Por este medio INVERSIONES URBANAS DEL OESTE, S.A., presenta ante su despacho solicitud de modificación del Estudio de Impacto Ambiental categoría II del proyecto “URBANISTICO SANTILLANA”, ubicado en el Sector Las Villas, Corregimiento Juan Demóstenes Arosemena, Distrito de Arraiján, provincia de Panamá (Actualmente Panamá Oeste). Este estudio fue aprobado mediante Resolución DIEORA 1A-263-2012 del 13 de noviembre de 2012.

### MODIFICACIÓN AL ESTUDIO DE IMPACTO AMBIENTAL CATEGORÍA II PROYECTO URBANISTICO SANTILLANA

**RESPUESTAS A LA NOTA  
DEIA-DEEIA-AC-0067-1604-2021**

**Fig-6. Anteproyecto aprobado por MIVIOT en el año 2019, con 614 lotes.**

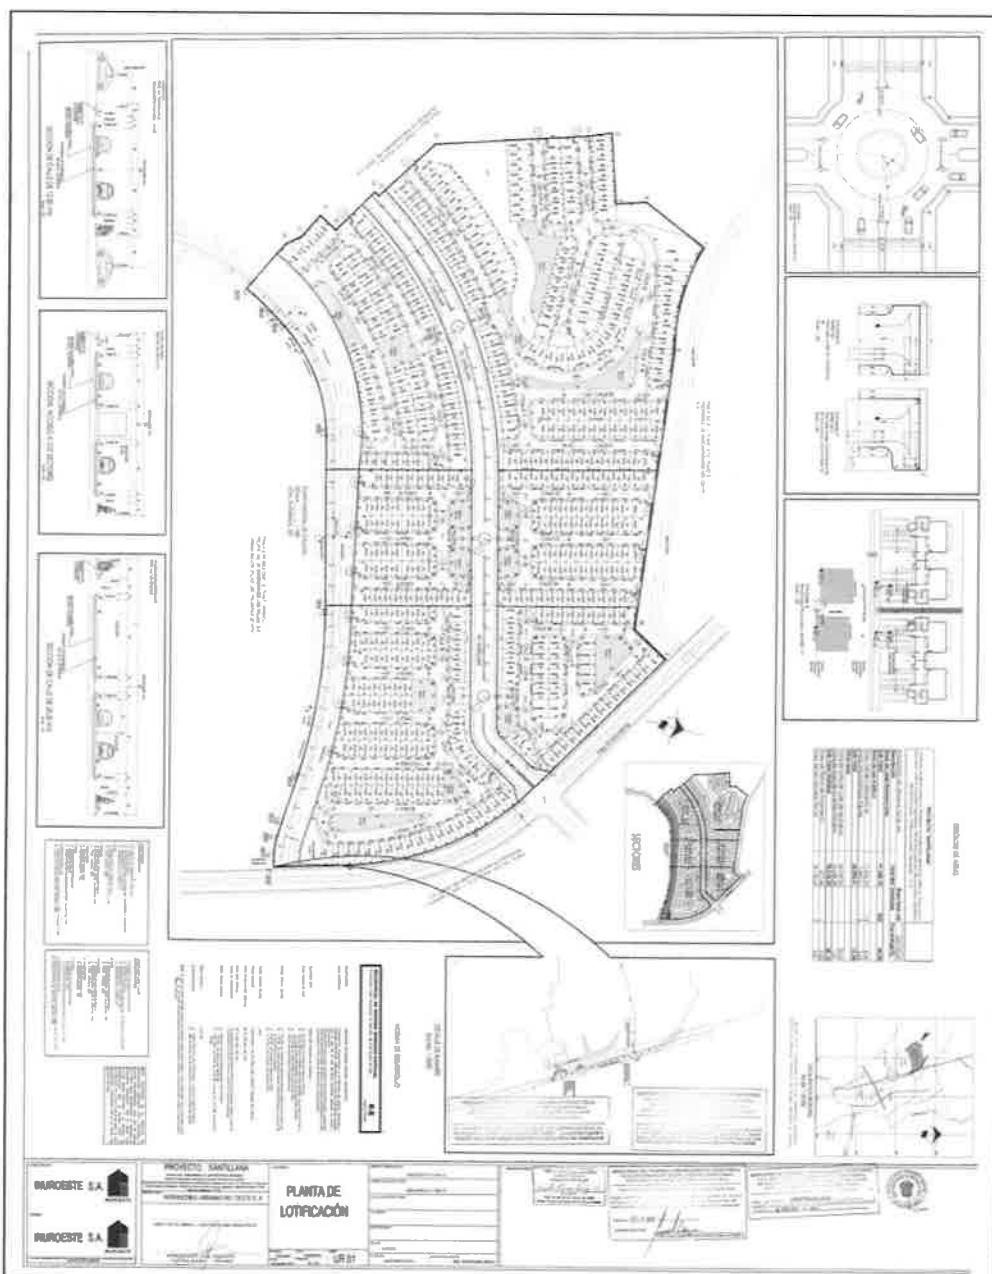
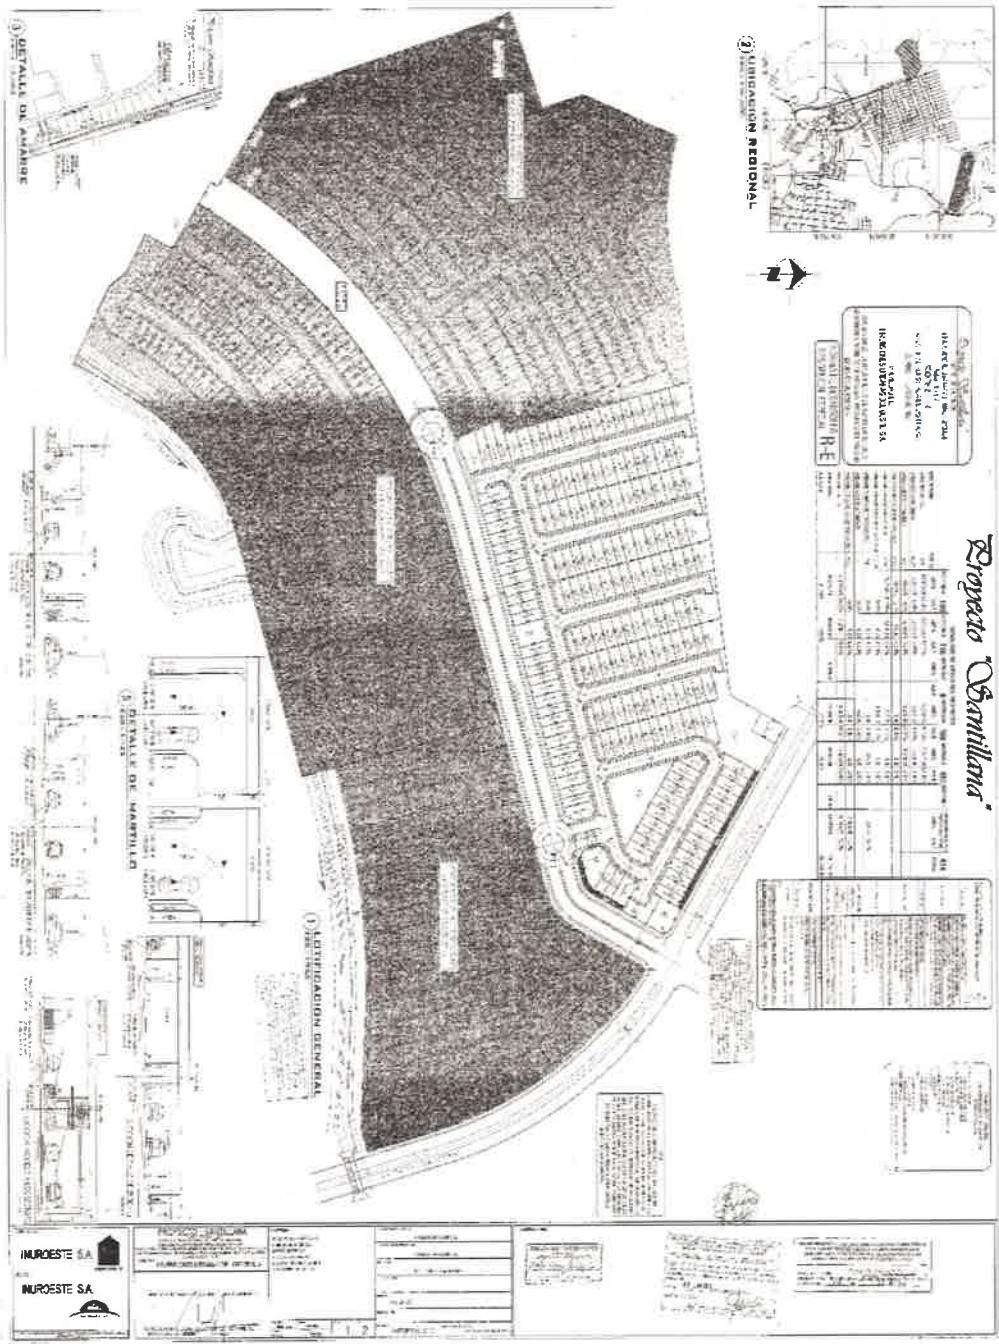
En el primer gráfico se puede visualizar el diseño de la lotificación, el cual se aprueba la construcción de 502 lotes, colindante con la quebrada Mojica y la quebrada sin nombre, mientras que en el segundo gráfico se puede visualizar el diseño de la lotificación, el cual se aprueba la construcción de 614 lotes. Ambos anteproyectos aprobados por la Dirección de Ventanilla Única del Ministerio de Vivienda y Ordenamiento Territorial

Fig.-5. Anteproyecto aprobado por MIVIOT en el año 2011, con 502 lotes.

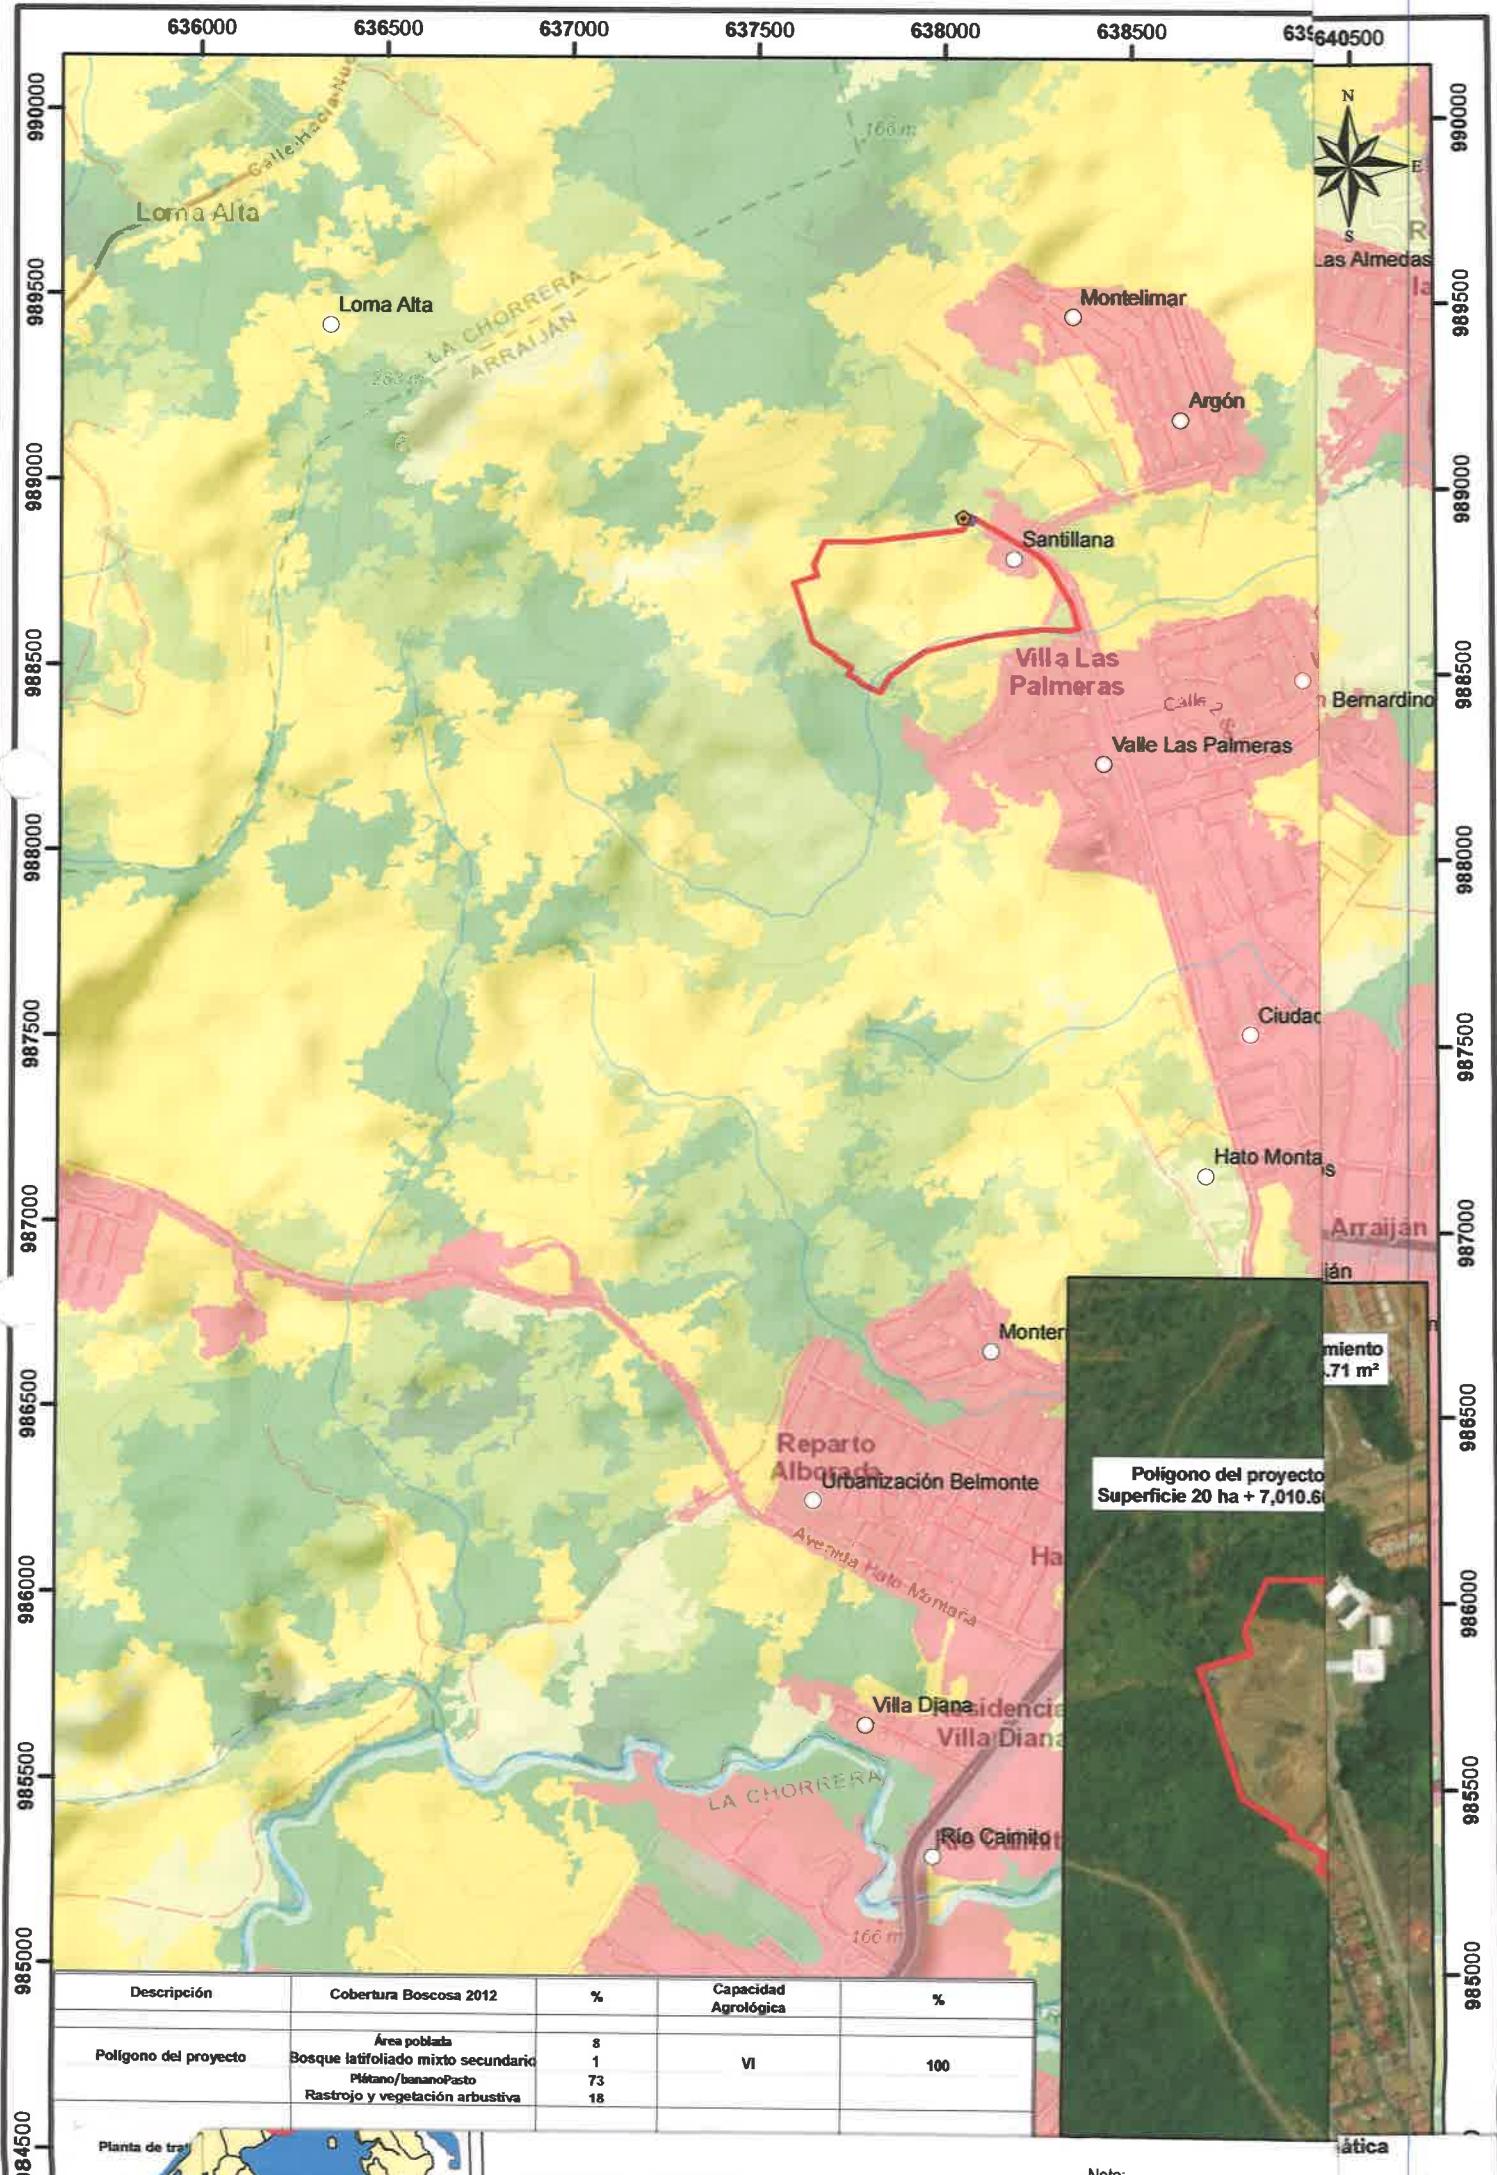
En respuesta al Memorando **DEEIA-0273-0305-2021**, donde se solicita una cartografía para determinar la ubicación del proyecto categoría II, titulado “**PROYECTO URBANÍSTICO SANTILLANA**”, le informamos lo siguiente:

Con la información proporcionada, se generó un dato puntual denominado Punto de descarga y se generaron dos (2) polígonos que se encuentran fuera de los límites del Sistema Nacional de Áreas Protegidas.

- Polígono del proyecto con una superficie de 20 ha + 7,010.66 m<sup>2</sup>
- Planta de tratamiento con una superficie de 244.71 m<sup>2</sup>.

## Pregunta 1

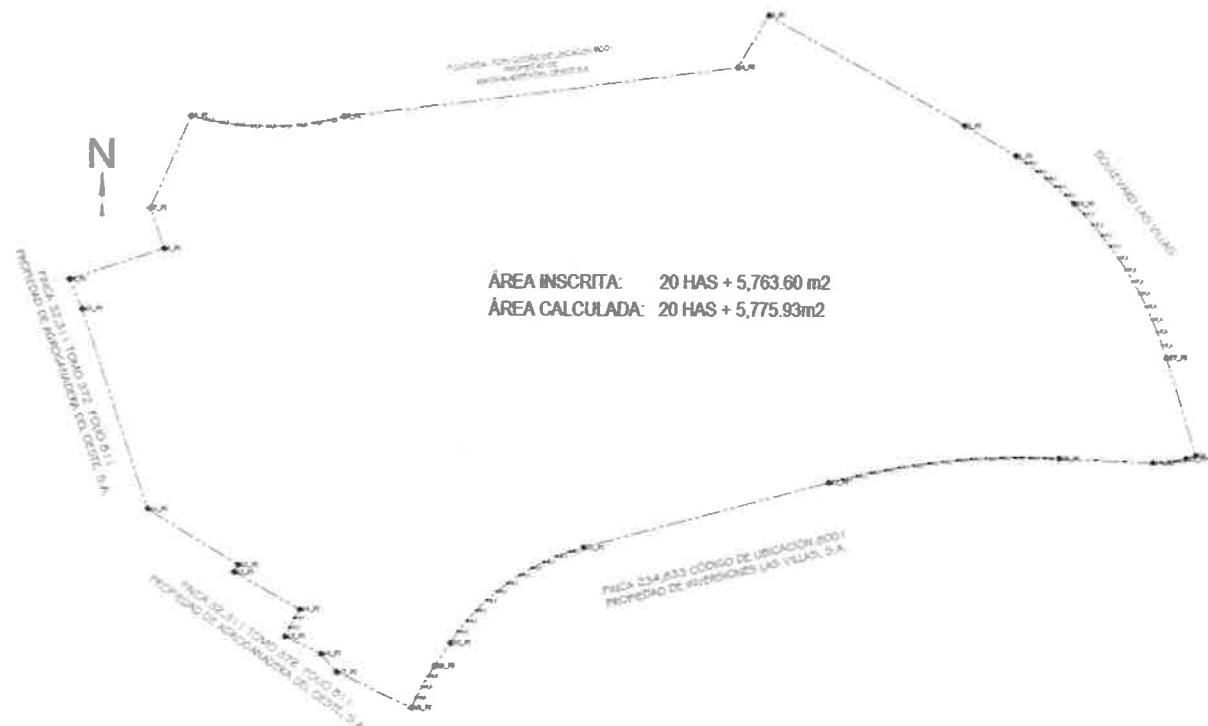
- a) Aportar coordenadas del polígono del proyecto "URBANISTICO SANTILLANA", las cuales corresponden a una superficie de 20has+5,763.60, aprobadas mediante Resolución DIEDORA IA-263-2012, del 13 de noviembre de 2012.

## Pregunta 2

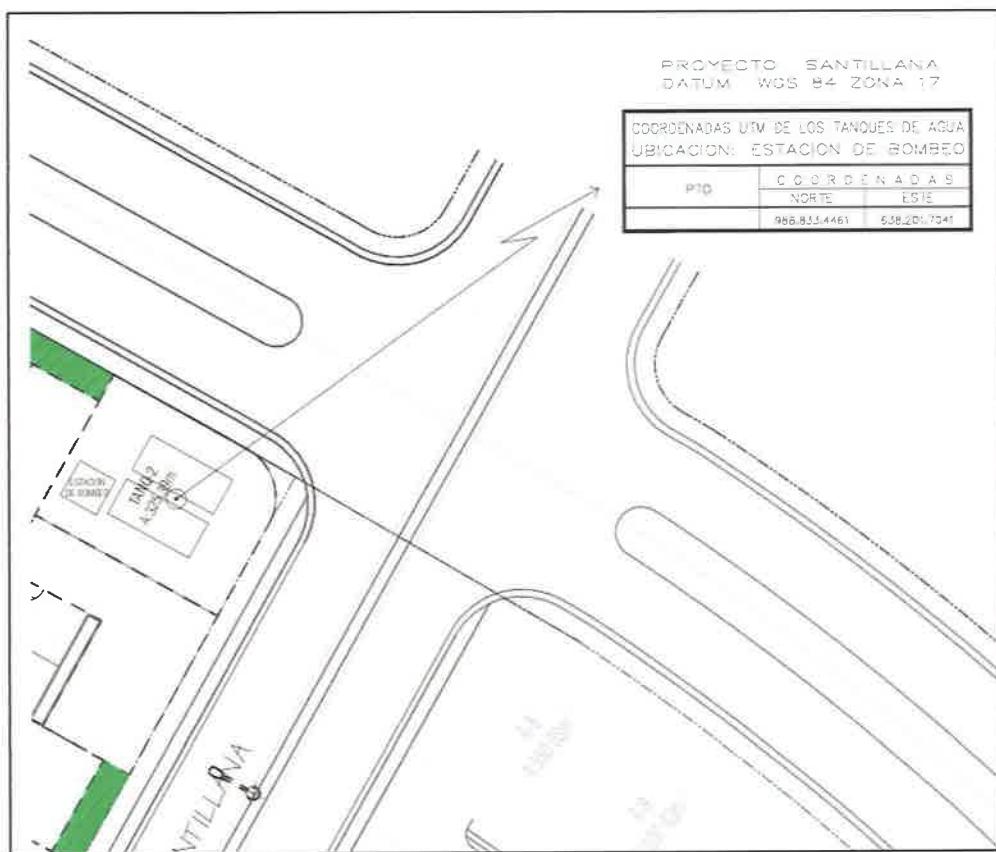
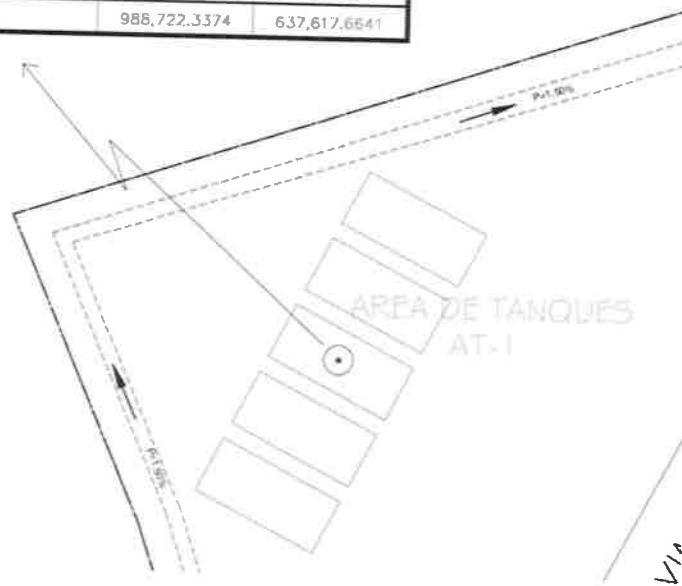
- a) Aportar coordenadas de ubicación de los tanques de almacenamiento.

Estas coordenadas también se presentan en la copia digital.
